ACTA DE REUNION
PROCESO MEJORAMIENTO INFRAESTRUCTURA

OBJETIVO DE LA REUNIÓN
Socialización de avances del proyecto

OBJETIVO DE LA REUNIÓN
Socialización del esquema arquitectónico

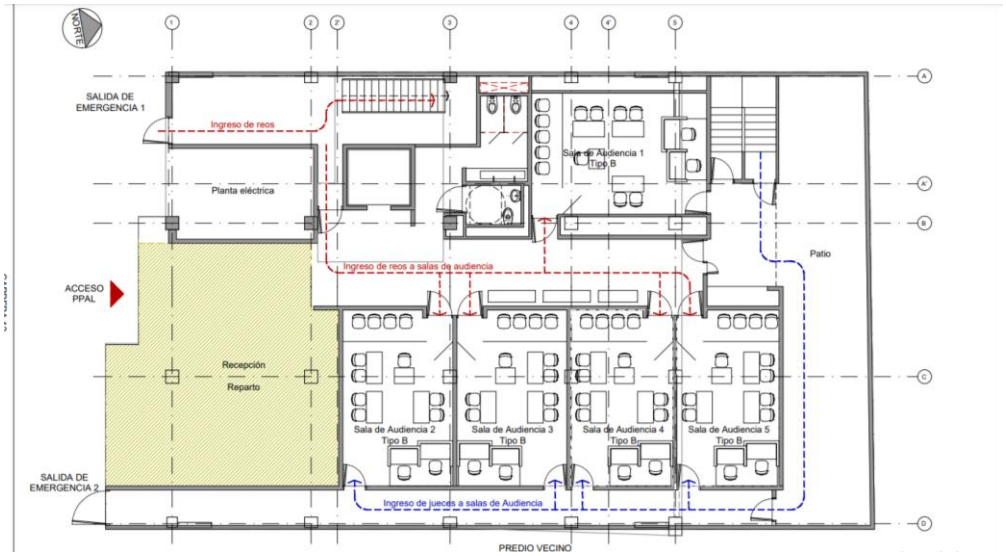
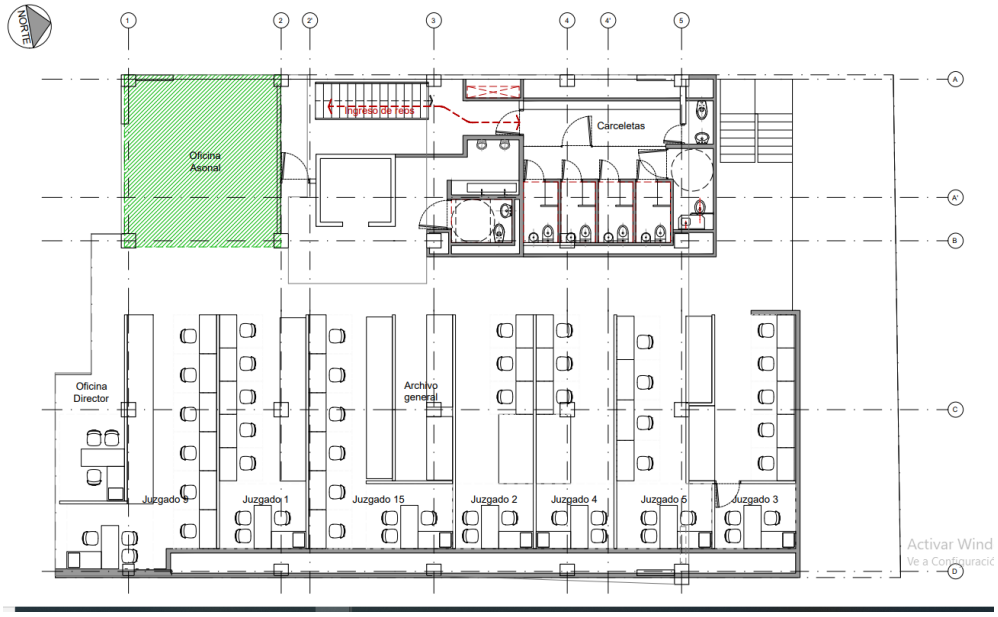
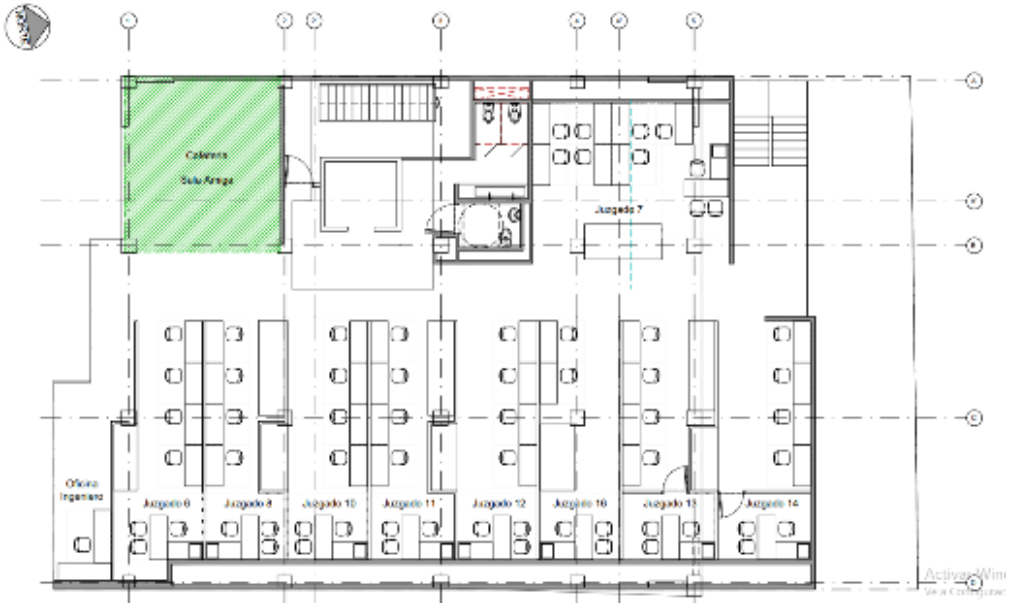
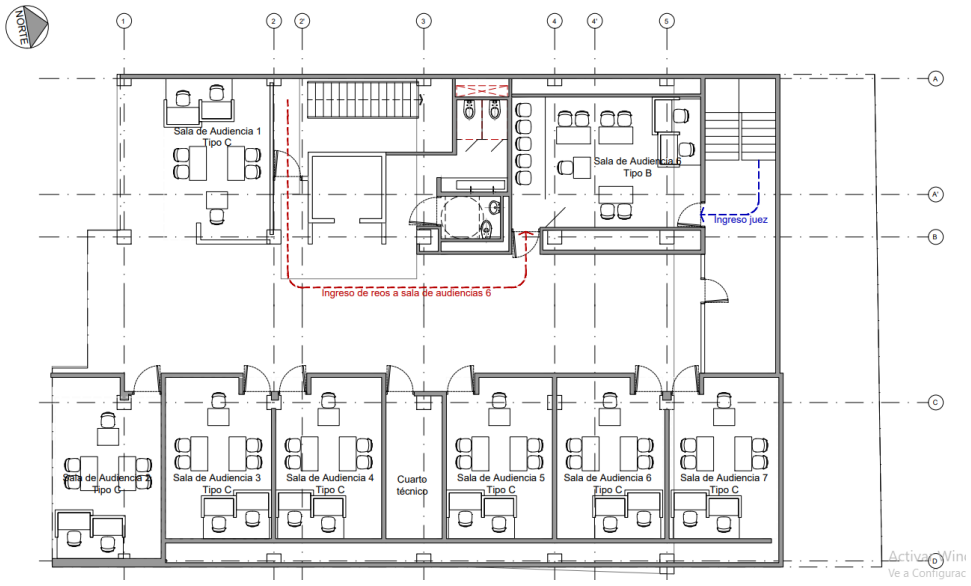
- Pregunta del Arq. Fernando Caicedo director de interventoría Porque la carcelera estaba en el segundo piso, el punto no debe esta atrás ni distante al ascensor
- El Arq. Fernando Caicedo director de interventoría pregunta si se están utilizando el mobiliario del consejo de la judicatura para distribución de espacios, la escalera de emergencia debería está en la parte posterior se exige la cantidad de baños según normativas para carceletas
- Justificar la demolición de ascenso y escalera. Debe ser bien justificado hacia la contraloría y la entidad.
- Columna en medio de espacios de circulación
- Para supervisores no ven bien que las cárceles estén en un segundo nivel

La Consultoría debe replantear la propuesta de diseño inicial.

COMPROMISOS			
N°	**TEMA**	**RESPONSABLE**	**ENTREGA**
1.	Modificaciones según lo requerido por supervisión	Componente Arquitectónico	Miércoles, 10 Agosto
2.	Modificaciones según lo requerido por Interventoría	Componente Arquitectónico	Miércoles, 10 Agosto

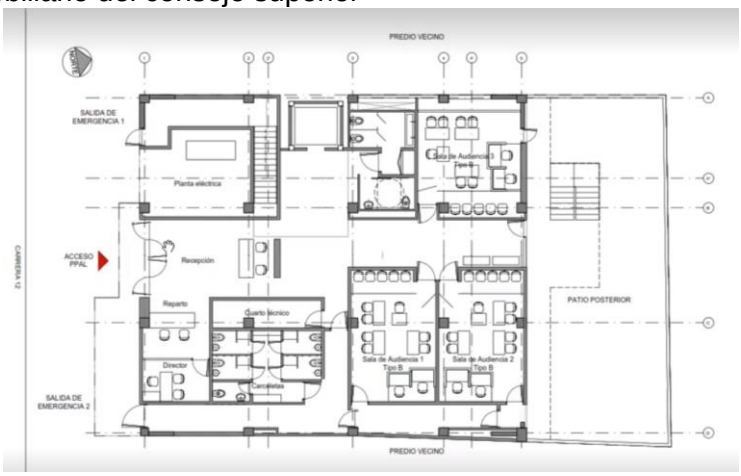
- El Arq. Juan Pablo Espinosa Diseñador Arquitectónico de la consultoría manifiesta que en la distribución se ubicaron 4 carceletas en la primera planta y un baño

- El Arq. Juan Pablo pregunta por la posibilidad de ubicar de manera lateral del público en la sala de audiencias tipo E el Dr. Sergio Director seccional de Ocaña responde que no ve inconveniente en los cambios, sin embargo, se va a consultar a la entidad, también se ubica la recepción con el reparto separado de la recepción en el primer piso

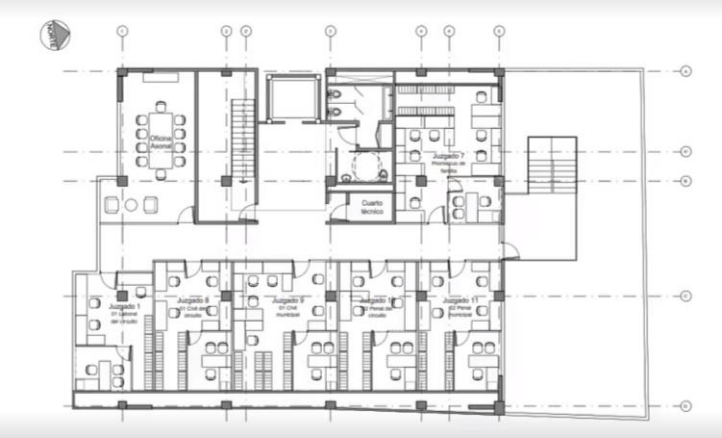
- El Arq. Juan Pablo Espinosa Diseñador Arquitectónico de la consultoría manifiesta que en la distribución espacial de la segunda planta está el acceso a los funcionarios, también se ubica en el segundo pido un archivo rodante, y los juzgados repartidos de acuerdo a su capacidad, una cafetería abierta y la sala amiga

- El Dr. Sergio Director seccional de Ocaña realiza las observaciones de que primen los despachos sobre las salas de audiencias, recomienda hacer un reforzamiento estructural en el pozo del ascensor, sugiere estudiar la idea del diseño de iluminación y ventilación, plantea una ventilación cruzada mediante la circulación y pregunta por el modelado del edificio para verificar la estructura de este el Arq. Juan Pablo afirma que se está desarrollando el modelado para analizar los reforzamientos de la estructura

- El Dr. Sergio sugiere reubicar la cafetería hacia el primer piso para ampliar el espacio, también recomienda ajustar el espacio de la sala amiga a esto el Arq. Juan Pablo expone la idea de no colocar archivos generales en la planta 1 por el riesgo de inundación, plantea a la consultoría tener en cuenta las recepciones en todos los pisos puesto que es un espacio importante, recomienda reubicar la planta eléctrica para espaciar las escaleras la ubicación actual de la planta no es la ideal debido a la difícil accesibilidad del personal de mantenimiento

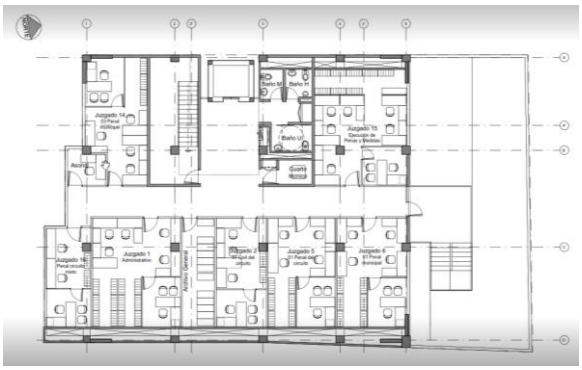
- El Arq. Juan Pablo explica que se reubico en la primera planta la sala amiga y la cafetería, se Logra ubicar el acceso por parte de los funcionarios a las escaleras interiores, así como se ubicaron baños individuales por género en cada piso y baño general, también se propone una entrada alterna de los jueces a las salas de audiencias

- El Dr. Sergio Director seccional de Ocaña indica que debe replantearse el diseño de la primera planta puesto que el acceso al reparto no debe ser directo, propone hacer las carceletas mixtas teniendo en cuenta las auditorias, sugiere ubicar en el segundo piso todos los juzgados penales y que sea de manera contigua, también recomienda reubicar la oficina del juez pues su ubicación no es estratégica, propone analizar el diseño del espacio de apoyo en el juzgado de familia y reubicar los archivos generales a lo que la interventoría manifiesta que va a tener estas observaciones en cuenta

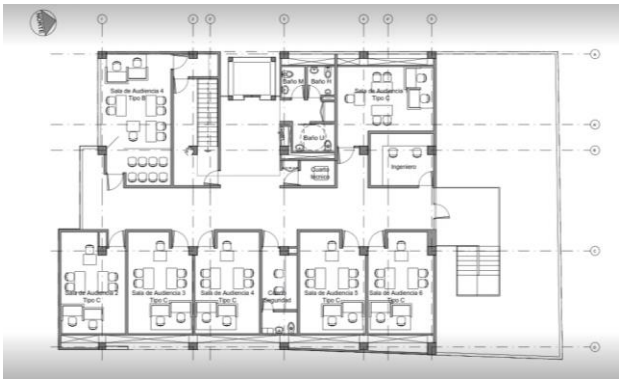
- El Arq. Juan Pablo expresa que en la tercera planta se va a mantener una distribución similar a la del segundo piso con la diferencia que el juzgado en más amplio, teniendo en cuenta el planteamiento anterior se ubica un juzgado donde se encontraba la oficina asonal

- En la cuarta planta la El Arq. Juan Pablo plantea ubicar las salas de audiencia tipo C, la sala de audiencia tipo E tiene acceso directo por la escalera de emergencia, estas deben escalera debe ser aislada de acuerdo a la norma y explica que se deben aprovechar las ventanas de la fachada para iluminar naturalmente los espacios
